## 日本原子力研究開発機構大洗研究所の特定廃棄物管理施設の変更に係る設計及び工事の方法の認可申請書の補正に係る追加説明について

令和元年10月30日  
 国立研究開発法人日本原子力研究開発機構  
 大洗研究所 環境保全部

## 1. その他廃棄物管理設備の附属施設の一部変更（①-1：自動火災報知器の新設等）

図一1 廃液貯留施設 I (廃棄物管理施設用廃液貯槽) 自動火災報知設備配置図

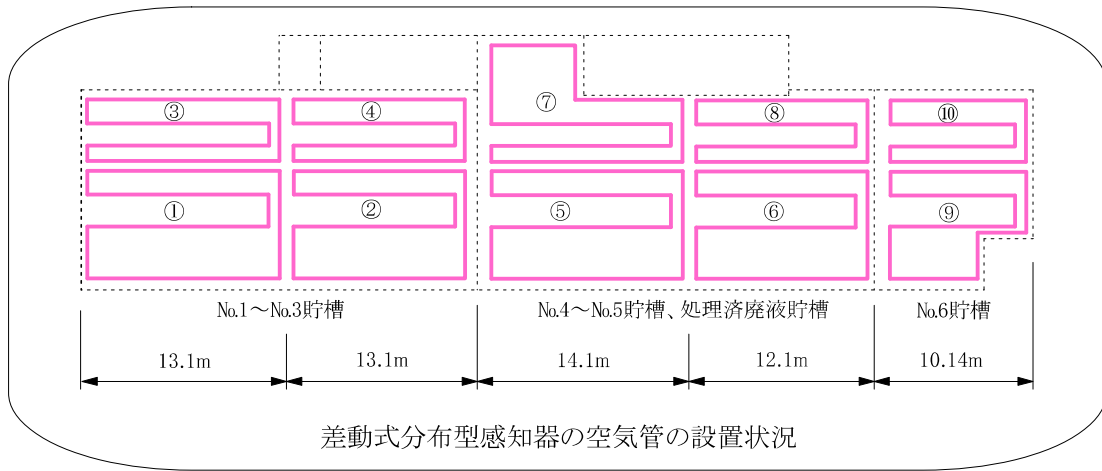
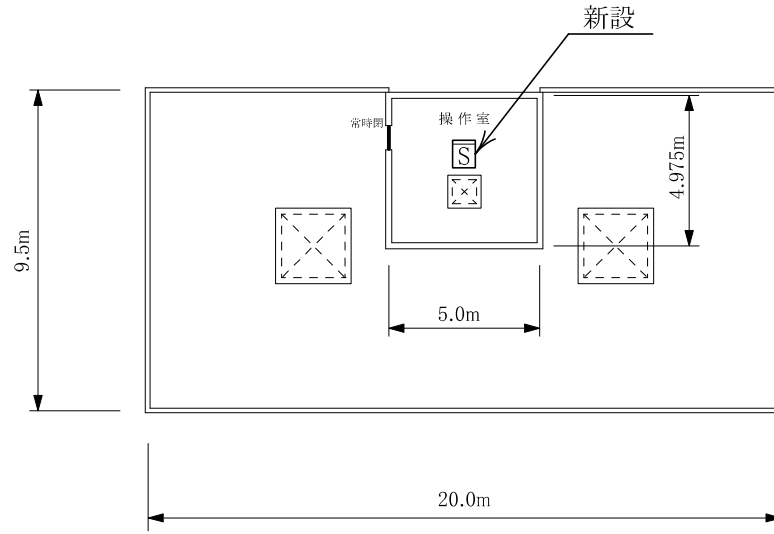
| <ul style="list-style-type: none"> <li>・新たに感知器を設置することにした経緯や設置位置を明確にすること。</li> <li>・既存の火災報知設備を含めて感知器の配置を図面で整理すること。</li> <li>・建家の床面積、高さ及び感知器の種類を一覧票に整理すること。</li> </ul> |

今回、廃液貯留施設 I の附属建家である廃棄物管理施設用廃液貯槽、排水監視施設及び固体集積保管場 I における火災の早期検知のため、新たに感知器を設置する。設置した感知器の警報については、廃棄物管理施設用廃液貯槽及び排水監視施設は廃液貯留施設 I の火災受信機に、固体集積保管場 I は  $\alpha$  一時格納庫の火災受信機にそれぞれ接続する。また、 $\alpha$  一時格納庫の 1 階に感知器 1 個を追加設置する。

廃棄物管理施設用廃液貯槽及び排水監視施設については、施設の床面積及び高さに基づき、感知器をそれぞれ 1 個設置する。

図 1 廃棄物管理施設自動火災報知設備構成図

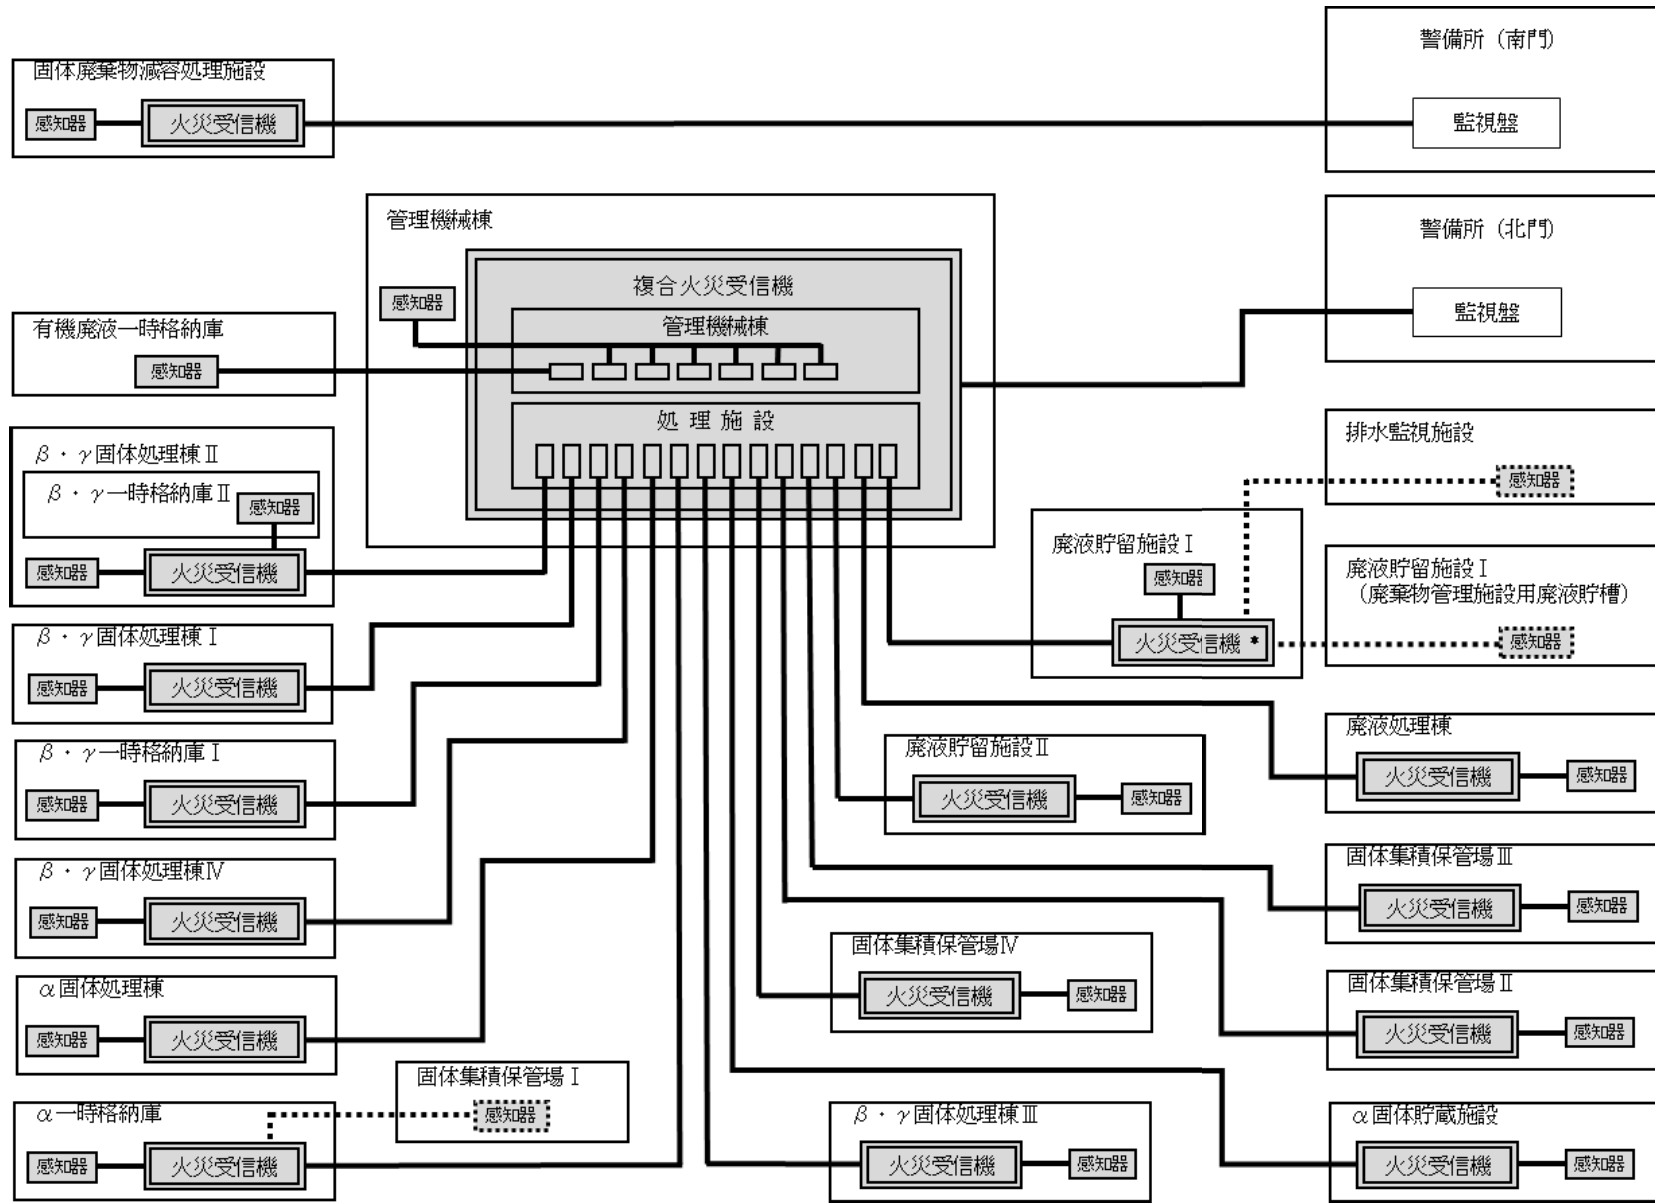
○ 消防設備について、 $\alpha$ 一時格納庫及び警備所の受信機から警報器までを含む系統図について申請に含めること。
---

・ 警備所（北門）監視盤でどのような情報が得られるのか説明すること。
------------------------------------

当該設工認申請書に、廃棄物管理施設自動火災報知設備構成図（図 1）を追加する。

廃棄物管理施設（固体廃棄物減容処理施設を除く。）で火災が発生した場合は、管理機械棟にある複合火災受信機及び警備所にある監視盤において火災警報が発報する。

管理機械棟では、複合火災受信機において火災警報発報施設を確認し、その施設に向かい施設の火災受信機により火災箇所を特定する。また、夜間については、警備所（北門）にある監視盤により、廃棄物管理施設の火災警報発報施設及び発報箇所を確認できる。
